监理工程师通知单

工程名称：天津市滨海新区杨家泊镇通威渔光一体现代（海水）渔业园（光伏部分）项目
编号：TJYJP-CZZH-TZD-011

主题：关于乙供管桩材料质量问题事宜

管桩质量问题照片

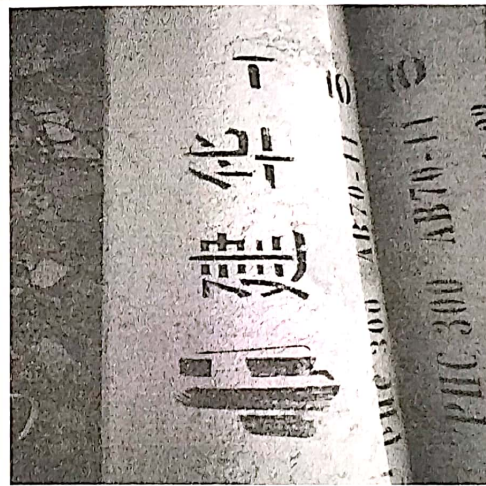
- 1、我监理部人员对杨家泊光伏区到货乙供管桩材料检查发现，部分管桩表面存在麻面、脱皮、观感较差现象，质量不符合设计要求。
- 2、其它未尽事宜请自查自纠。

现要求贵单位对不合格管桩材料清退出厂，不得私自使用，待返场后报监理复查，合格后再进行施工，确保工程质量，将整改结果于 2019 年 11 月 30 日前回复本项目监理部。
